Kinsbergenplein, van - vaststellen definitief ontwerp

Onderwerp: Van Kinsbergenplein - vaststellen definitief ontwerp (DO)

Onderwerp: **Van Kinsbergenplein**
groenvoorziening DO

Inspraaknotitie Van Kinsbergenplein

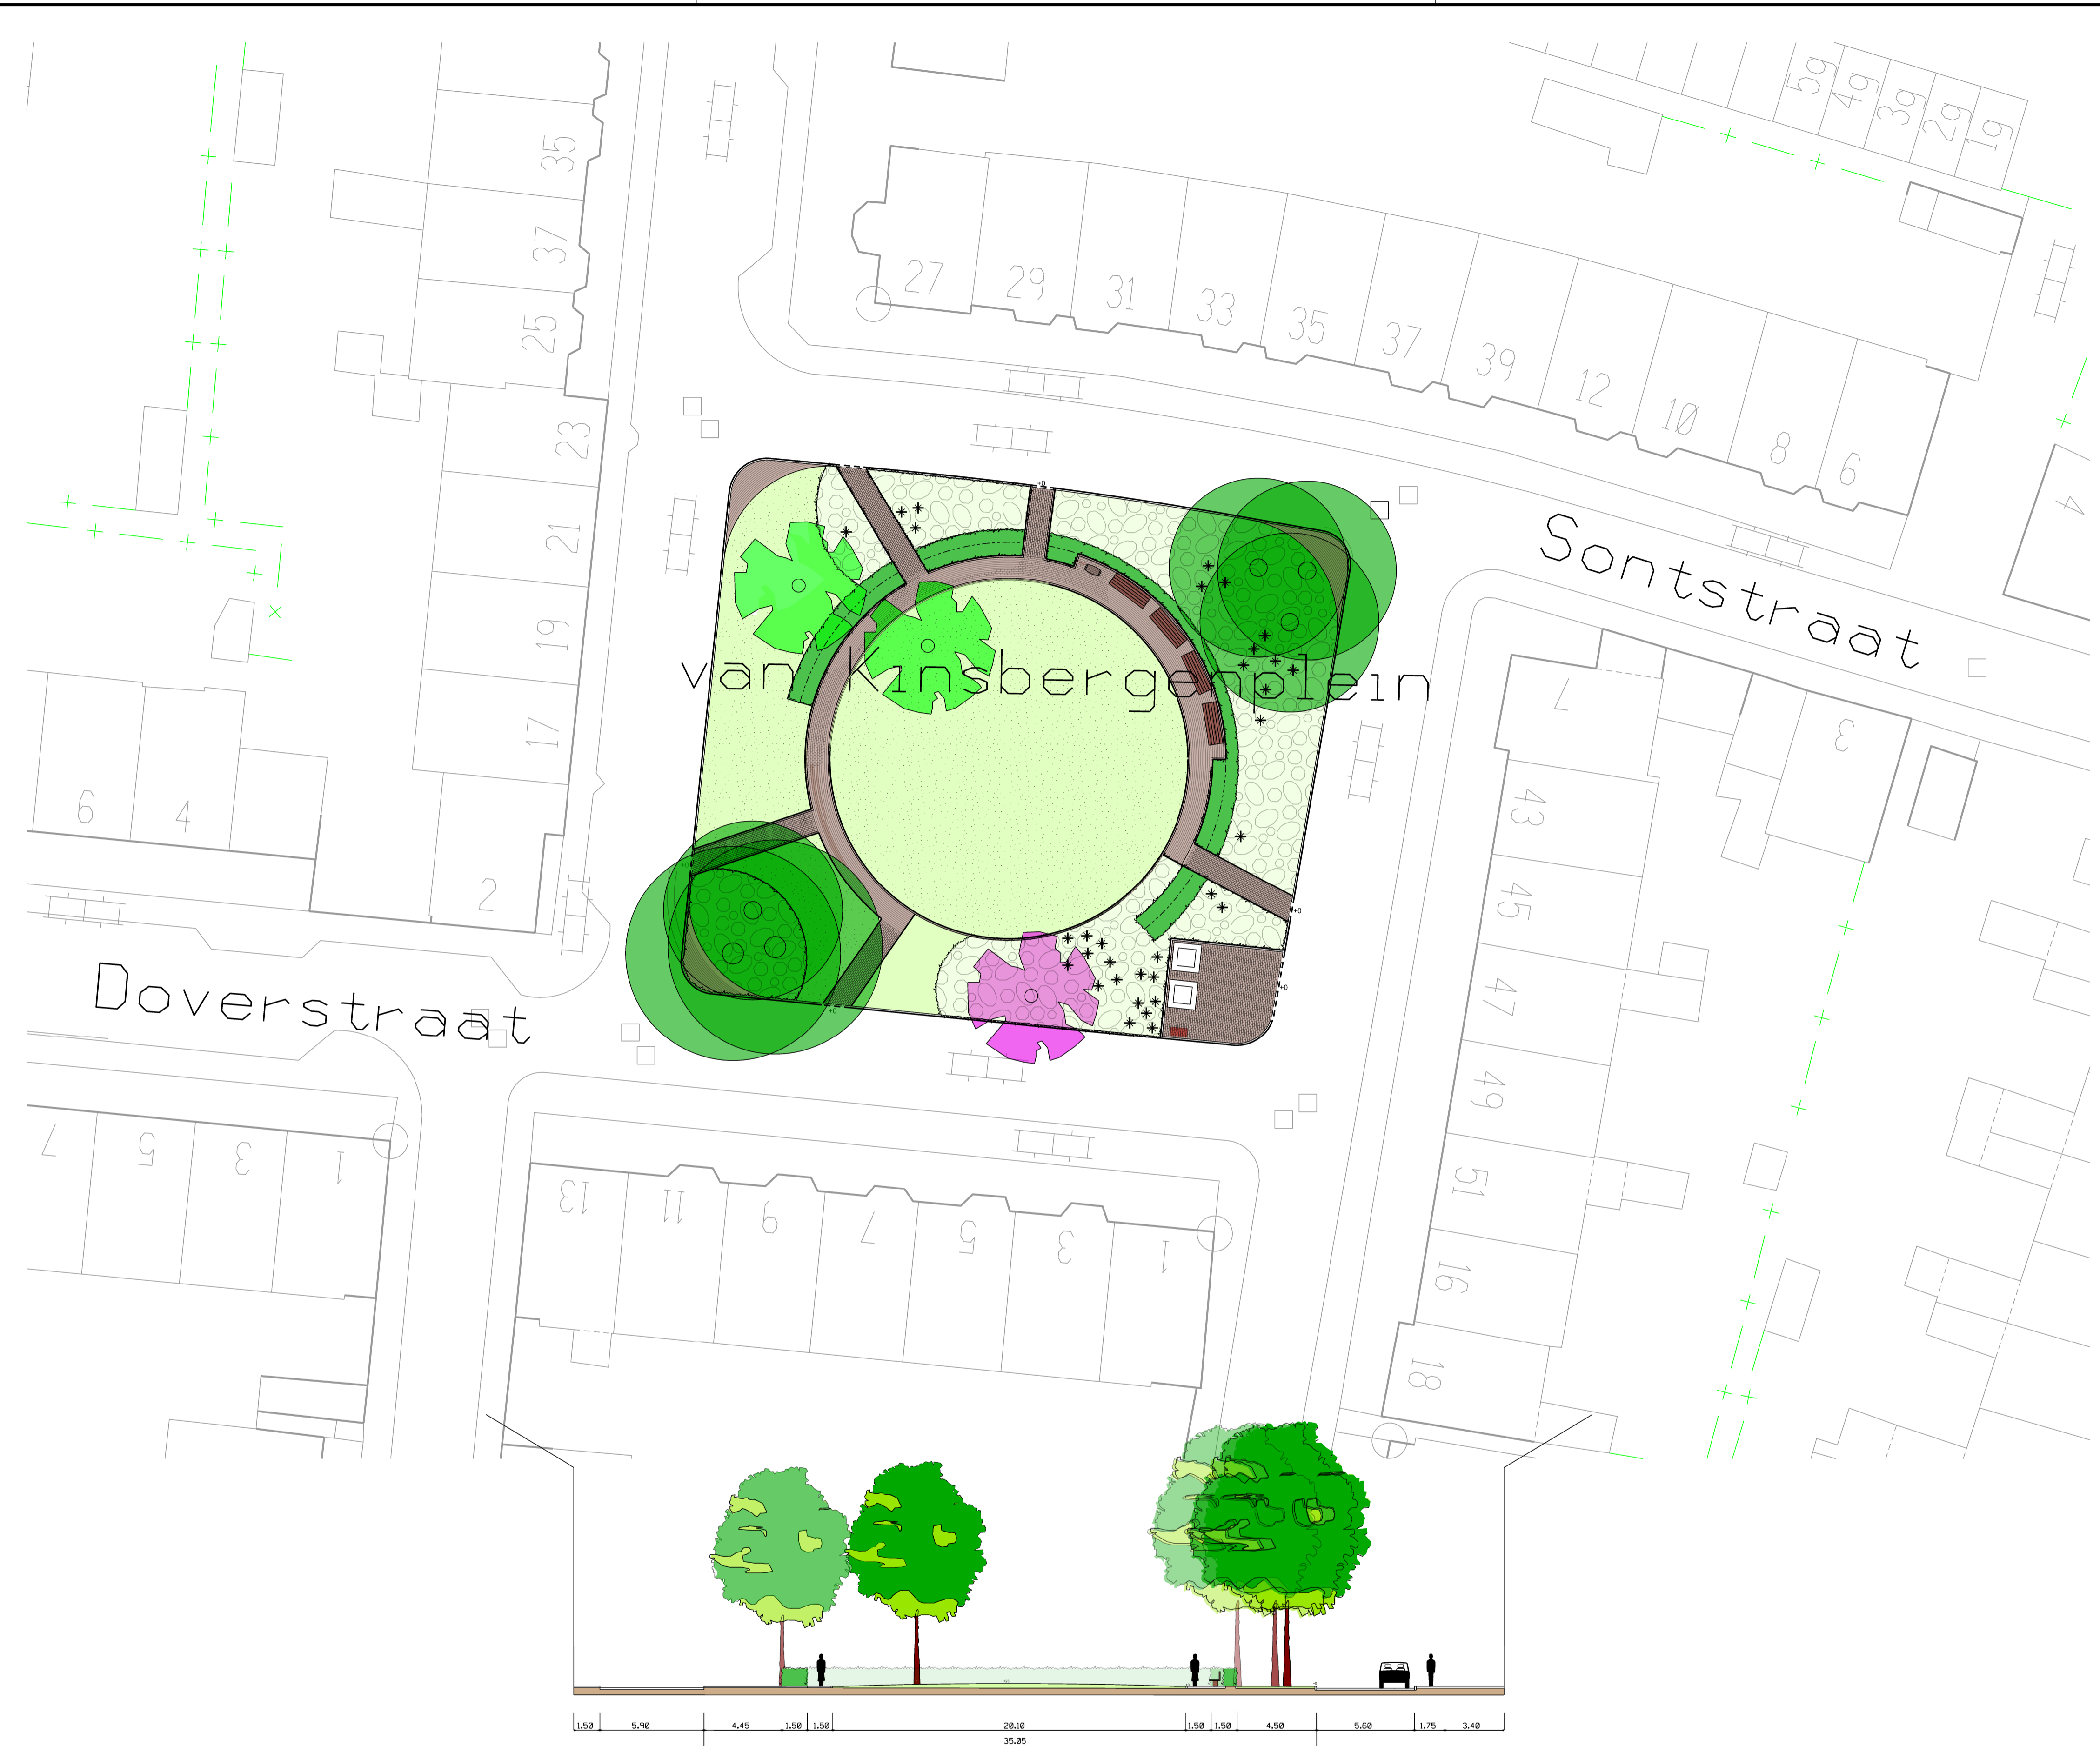
Vraag	Antwoord gemeente	Vraagsteller
Algemeen		
<i>Positief</i>		
<ul style="list-style-type: none">▪ Prima plan, past goed bij de buurt, Karakter van plein is goed behouden gebleven▪ Fijn dat plein wordt opgeknapt na jaren achterstallig onderhoud▪ Over het algemeen prachtig ontwerp▪ Leuk, speels ontwerp, zal zeker een verbetering zijn▪ Mooie comfortabele bankjes		2, 3, 4, 5, 6, 8, 10, 11, 13, 15, 16, 17, 18
<i>Negatief</i>		
<ul style="list-style-type: none">▪ Slecht plan / onnodig: niets mis met huidige indeling, m.n. plaats vuilcontainers met brievenbus is heel goed / geldverspilling; gemeente heeft jaarlijks geen € 1.000 beschikbaar voor onderhoud; bewoners moeten dat zelf doen. Voor kosten herindeling kunnen tientallen jaren onderhoud worden verricht.▪ Onnodige uitgave in tijd van bezuinigingen, geld beter besteden aan veiligheid of schoonhouden fietspaden▪ Plein wordt hoofdzakelijk gebruikt door kinderen, dus zal niet lang netjes blijven▪ Over bepaalde punten is niet nagedacht▪ Plan al te rigoreus	Het is jammer dat u dit zo ervaart. Het Van Kinsbergplein wordt aangepakt met de intentie om het groene karakter van het plein te behouden. De nieuwe indeling van het plein en de beplantingskeuzes zijn gemaakt op basis van de randvoorwaarden. Het nu achterstallig onderhouden groen moet omgevormd worden naar een goed beheerbaar en goed te onderhouden groene inrichting.	1, 11, 14

Toegankelijkheid, Verkeer & Parkeren		
<i>Toegankelijkheid</i>		
<ul style="list-style-type: none"> ▪ Voor sommige bewoners plein gedeeltelijk meer afgesloten dan daarvoor door verplaatsing van weg en aanleggen van bankjes: niet wenselijk. ▪ Looppatroon behouden ▪ Graag paadje/opgang naar plein vanaf hoek Van Kinsbergerstraat. Grootste 'loop' op plein is v.a. de Van Kinsbergenstraat/-plein (nr 1 / 2) richting Ter Heiderstraat (speeltuin/bakker/school etc.) en terug. Tevens prettiger voor de afvalbakken 	<p>Het parkachtige plein heeft krijgt een nieuwe indeling maar blijft echter vanaf alle zijdes toegankelijk. De loopafstanden krijgen nieuwe routes maar blijven qua afstanden praktisch gelijk.</p> <p>Ten aanzien van de toegankelijkheid van de afvalbakken. De opening van de bakken zal gericht worden op de straatzijde van de Van Kinsbergerstraat.</p>	10, 14, 16, 20
<i>Verkeer & Parkeren</i>		
<ul style="list-style-type: none"> ▪ Nieuwe indeling nodigt uit tot illegaal parkeren langs randen, gebeurt nu steeds meer ▪ Zorgen dat er niet geparkeerd wordt op het plein + hoeken. ▪ Inzet stoepverhogers voor auto's ▪ Minder scherpe hoeken: worden overreden door auto's ▪ Auto's op het plein vreselijk!!! 	<p>Om het (illegaal) parkeren van auto's op en rondom het parkachtige plein onmogelijk te maken, wordt de rand van het plein uitvoert met hoge banden. De bochtstralen van het plein zijn getoetst op de draaicirkels van voertuigen en hierop aangepast. Ter hoogte van de voetgangers doorsteken zullen de banden verlaagd worden aangebracht in verband met de toegankelijkheid voor kinderwagens en mindervalide gebruikers.</p>	1, 3, 4, 6, 7, 9, 10, 12, 16, 18, 20

Drempels aanleggen op hoeken van straten rond het plein i.v.m. veiligheid	<p>Bij de start van het project is bepaald dat het aanpassen van het straatprofiel niet binnen de scope van het project valt.</p> <p>Verkeerskundig is er geen aanleiding om drempels aan te brengen.</p>	3, 13, 18

Groen / bomen		
<i>Bomen</i>		
<ul style="list-style-type: none">▪ Drie boompjes prullenbak behouden / zéér mooi herfstblad / horen bij het plein	De bomen zijn beoordeeld door een onderzoeksbureau gespecialiseerd in groen. Uit de onderzoeksresultaten is gebleken dat zij in slechte conditie verkeren met een zeer geringe levensverwachting hebben. Om deze reden worden de bomen vervangen door twee sierkersen, Prunus serrulata 'Taihaku'. Een kenmerkende boom met een hoge sierwaarde, koperrode jonge bladeren en een witte bloeiwijze.	4, 7, 9, 17
De boom voor nr 3 en 5 wordt weggehaald; wat komt er voor in de plaats?	De te verwijderen Zelkova aan de Doverstraat zal herplant worden.	10, 16
<i>Groen</i>		
<ul style="list-style-type: none">▪ Stekelnootje veel te laag, nodigt uit tot doorlopen / groenblijven winter	Er is gekozen voor het aanplanten van het Stekelnootje om een rustige basis met een sterke structuur te creëren op het plein. Het Stekelnootje is in verband met de eigenschappen van het plantje een geschikte beplantingssoort. De functionele beplantingseigenschappen betreffen een sterke laagblijvende bodembedekker, die goed betreedbaar is. De sierwaarde van het Stekelnootje wordt gevonden in de subtiele bloei en dat het groenblijvend overwintert. Tevens is de beplanting geschikt om met bollen en andere voorjaarsbloeiers mee te combineren.	4, 9

<ul style="list-style-type: none">▪ Hoge beplanting <u>tussen</u> stekelnootje▪ Wij zouden graag zien dat er iets hogere beplanting komt in de vorm van lage struikjes, zodat de groene uitstraling behouden blijft.	Om hoogte accenten te creëren op het plein wordt het aanplanten van verspreid staande groepen Anemone japonica 'Honorine Jobert' toegevoegd aan het ontwerp. De Anemone japonica 'Honorine Jobert' bloeit lang. Vanaf juli-augustus verschijnen perfect gevormde witte bloemen met een goudgeel hart. Deze blijven het beeld bepalen tot ver in oktober. Tevens geven de uitgebloeide bloemen een sierwaarde aan het winterbeeld.	7, 12, 17, 18
<ul style="list-style-type: none">▪ Planten/bloembakken op plein, bewoners kunnen zelf plantjes planten en verzorgen	De toe te passen beplanting wordt in de vaste grond aangebracht. Het plaatsen van bloembakken wordt door de gemeente niet aangemoedigd. Tenzij er een participatie overeenkomst wordt getekend, tussen de gemeente en bewoners. Voor meer informatie kunt u ook terecht op de website van de gemeente Haarlem, www.haarlem.nl/haarlem-a-z/groen-in-haarlem/ , groen in de wijk.	12

<ul style="list-style-type: none">▪ Taxushaag te hoog, ontnemt uitzicht op plein▪ Meer open structuur (dus geen haag) ivm met de veiligheid van de kinderen die er veel spelen.▪ Open karakter van het plein graag behouden▪ Buxushaag te strak, liever iets speelser▪ Taxus is giftig▪ Geen haag ivm hangjongeren	De Taxushaag draagt bij aan de nieuwe structuur van het plein. De haag zal 1.00 meter hoog worden en hiermee het uitzicht op het plein minimaal beïnvloeden. Taxus in haagvorm geeft omdat deze gesnoeid wordt geen vruchten. De taxus zelf is dan ook niet giftig, dit geldt wel voor de vruchten van een vrij uitgroeiende Taxus. Door dat de haag laag blijft zal het voor hangjongeren niet uitnodigen om zich er achter te verschuilen.	4, 8, 9, 10, 14, 18, 20
<ul style="list-style-type: none">▪ Gazon met graszoden; zaaien nooit succes geweest (veel kale plekken).	Het toepassen van graszoden is geen garantie ter voorkoming van kale plekken. Wel zullen er maatregelen genomen worden om het gras goed aan te laten slaan. In de kiemperiode zal het grasveld afgezet worden met hekken zodat de grasmat de kans krijgt om goed tot ontwikkeling te komen.	5, 16, 18

<ul style="list-style-type: none">▪ Grasveld avontuurlijker maker door heuveltjes.	Het grasveld zal in een lichte bolling gelegd worden met een hoogte verschil van 20cm.	13, 18

Spelen		
<ul style="list-style-type: none">▪ Iets natuurlijk om mee/op te spelen toevoegen▪ Bijvoorbeeld stronkjes aan grasrand om op te klimmen en/of heuveltje maken. Dit ontmoedigt tevens voetballende kinderen. Feit is dat kinderen op het plein gaan spelen. Als er iets avontuurlijks is laten ze de plantjes heel en gaan ze niet voetballen.▪ Oude boom: iets leuks voor het plein? Leuke picknicktafel met stoeltjes voor kinderen of iets anders als aandenken	Het hergebruiken van de boom in de vorm van speelaanleiding is niet realiseerbaar. Op het moment dat de stronken een toegepast worden als speelobject dienen deze te voldoen aan het Warenwetbesluit Attractie- & Speeltoestellen (WAS). Het omvormen van de boom is om deze reden niet uitvoerbaar. Voetballen wordt door de gekozen inrichting niet aangemoedigd. Er komen geen doeltjes op het veld echter het trappen van een balletje voor de jongere jeugd is wel mogelijk.	3, 7, 9, 12

Knikkertegel/put behouden, wordt veel door de kinderen gebruikt	De nieuwe bestratingskeuze, gebakken klinkers, is niet geschikt om te knikkeren.	5, 7, 9
Straatmeubilair		
<i>Verlichting</i>		
<ul style="list-style-type: none">▪ Verlichting bij de bankjes om hangjeugd te ontmoedigen▪ Verlichting voor veiliger gevoel	Het plan is getoetst door een verlichtingsdeskundige en voldoet aan de verlichtingsnorm.	3, 9, 12, 13
<i>Afvalinzameling</i>		
<ul style="list-style-type: none">▪ graag een ondergrondse bak gerealiseerd voor plastic en eventueel papier en bij gebrek aan plaats op het Theemspanrealiseren▪ Opritje naar ondergrondse containers niet duidelijk. Is er nu ook niet. Mensen gaan daar hun auto parkeren. Wellicht op die plek de brievenbus zetten?▪ Ronde pad laten aansluiten op vuilcontainers, anders zal looppad ontstaan (kortste weg met zwaar afval	<ul style="list-style-type: none">▪ Er worden momenteel door de gemeente geen extra ondergrondse containers bij geplaatst voor plastic en papier.▪ De bestrating voor de containers wordt aangebracht in verband met het ledigen van de bakken. Parkeren wordt geweerd door de hoge banden rondom het plein.	2, 15, 16, 18

<i>Brievenbus</i>		
<ul style="list-style-type: none">▪ de nieuwe locatiebrievenbus is heel onhandig (niet in de gebruiksroute voor fietsers). Bovendien staat de brievenbus dan pal voor een huisraam▪ brievenbus laten staan▪ Graag de brievenbus bij de afvalbakken	De locatie van de brievenbus is in het ontwerp aangepast.	1, 7, 9, 10, 12, 15, 19
Overige		
Bladerkorf	Het plaatsen van bladerkorven valt niet binnen de scope van het project.	7, 10, 12
Plein (m.u.v. paden) verboden voor honden maken en een bord plaatsen. In ieder geval verplichten poep op te ruimen s.v.p.!	Honden mogen alleen uitgelaten worden in de daarvoor aangemerkte hondenuitlaatzones. Het is de verantwoordelijkheid van de hondenbezitters om zich hieraan te houden.	3, 7, 9, 10, 12, 13, 16, 18
<ul style="list-style-type: none">▪ Naambordje “Van Kinsbergenplein”: niet meer leesbaar, graag vervangen	Het vervangen van het straatnaambord is doorgegeven aan de beherende dienst.	7

<ul style="list-style-type: none">▪ Eventueel middenplein stukje bestraten voor vuurkorf of kerstboom	Openvuur in de openbare ruimte wordt door de gemeente niet aangemoedigd. Het treffen van voorzieningen ten behoeve van een kerstboom wordt niet gefaciliteerd.	9
<ul style="list-style-type: none">▪ Palen met draad om plein overbodig▪ Eventueel plein omheinen	De tekening die tijdens de inspraakavond besproken is geeft verwarrende informatie ten aanzien van het toepassen van paal en draad. De tekening is op dit punt aangepast. Het plein wordt uitgevoerd zonder omheining en zonder paal en draad.	10, 12, 17
Wanneer uitvoering werkzaamheden	Na bestuurlijke vaststelling zal de uitvoeringsvoorbereiding starten en zal in het plantseizoen van 2011-2012 gestart worden met de uitvoering.	10
